Rapport de l'Inspection des installations classées

Visite d'inspection du 20/10/2025

Cie FROMAGERE VALLEE DE L'ANCE

Références : UID4243-MEA-025-0284
Code AIOT : 0005601336

STATION D'ÉPURATION : LES RÉSULTATS À DATE

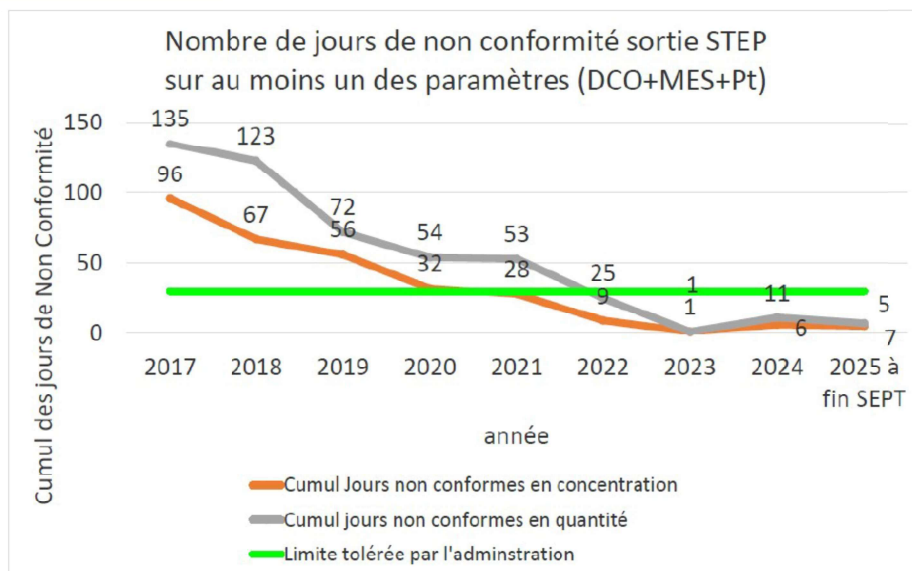
Également, l'exploitant a présenté à l'inspection ces indicateurs de suivi des taux de non-conformités sur la STEP qui confirment une nette amélioration (cf graphique ci-dessous).

Installation du flottateur (mars 2022)

Reste en 2025 : 90 NC T°C de sortie >25°C (0 supérieure à 30 °C)
